dotyczy: *postępowania w sprawie udzielenia zamówienia publicznego na „Dostawę elektrycznych zespołów trakcyjnych wraz ze świadczeniem usług ich utrzymania w ramach projektu „Budowa systemu Łódzkiej Kolei Aglomeracyjnej”, znak postępowania: 6/ZFP/2016.*

Na podstawie art. 38 ust. 1 ustawy z dnia 29 stycznia 2004 r. Prawo zamówień publicznych (Dz. U. z 2015 r., poz. 2164), Zamawiający udziela następujących odpowiedzi na pytania Wykonawców oraz zgodnie z art. 38 ust. 4 ustawy z dnia 29 stycznia 2004 r. Prawo zamówień publicznych dokonuje następujących zmian treści SIWZ:

Rys. 1. Układ foteli naprzeciwległy.

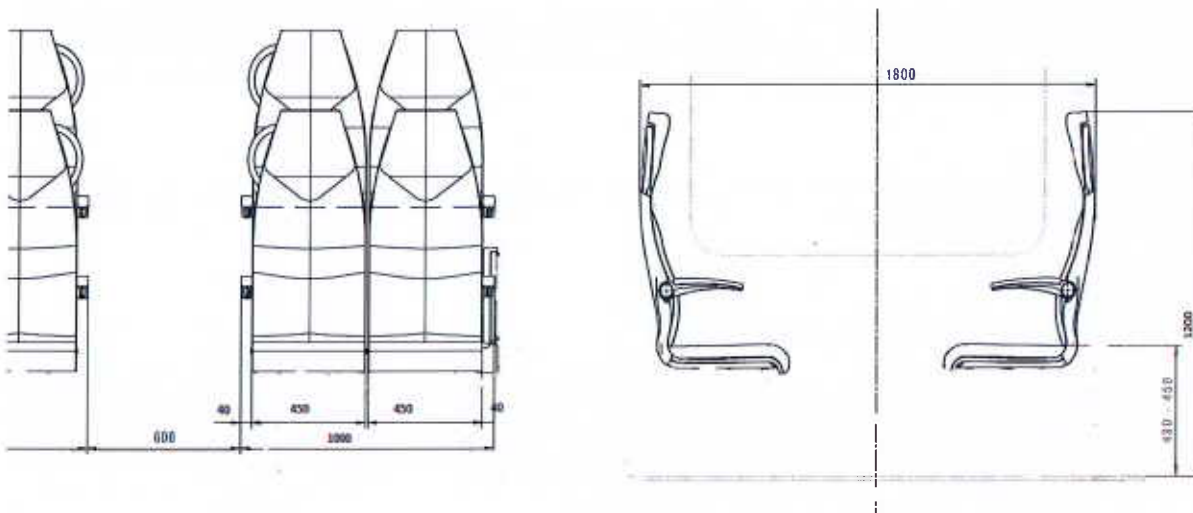
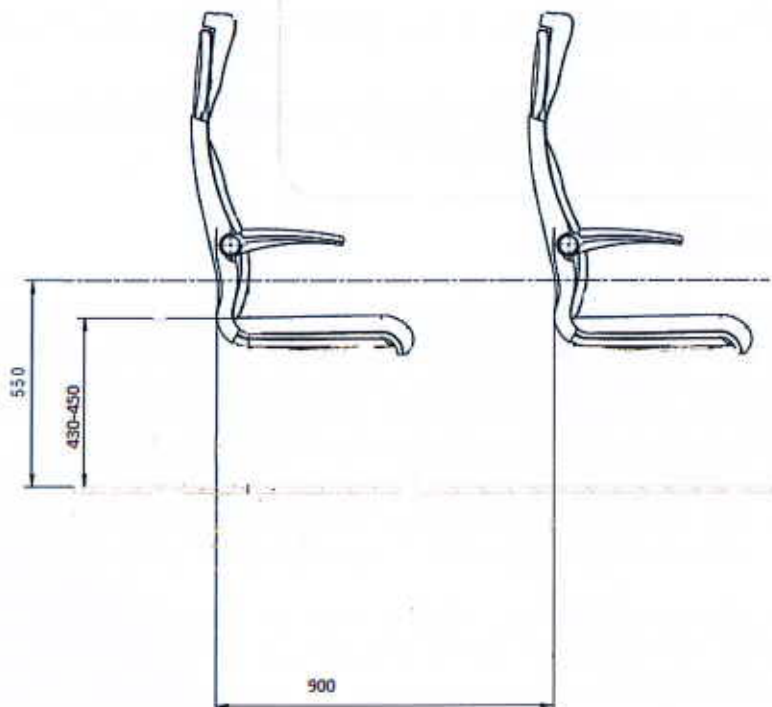
Wnioskujemy o uszczegółowienie opisu wymagań dotyczącego odległości między fotelami. W zapisach w/w punktu niejednoznacznie opisano odległość między fotelami w układzie szeregowym wynoszącą 900 mm lecz nie podano odległości dostępnego miejsca na kolana. Prosimy o uszczegółowienie – najlepiej poprzez przedstawienie odległości pomiędzy fotelami w formie rysunku. Mając na uwadze że ilość foteli jest wliczana w ocenę ofert wnioskujemy o rozważenie odległości pomiędzy fotelami w układzie szeregowym mając na uwadze zalecane odległości w karcie UIC 567. Dotychczas najczęściej stosowana odległość między fotelami w układzie rzędownym wynosi 800 mm która pozwala na zabudowę foteli zgodnie z kartą UIC 567.

Zamawiający dokonuje zmiany pkt I.M.1. tiret pierwsze OPZ, w ten sposób, że dodaje do niego następujące rysunki:
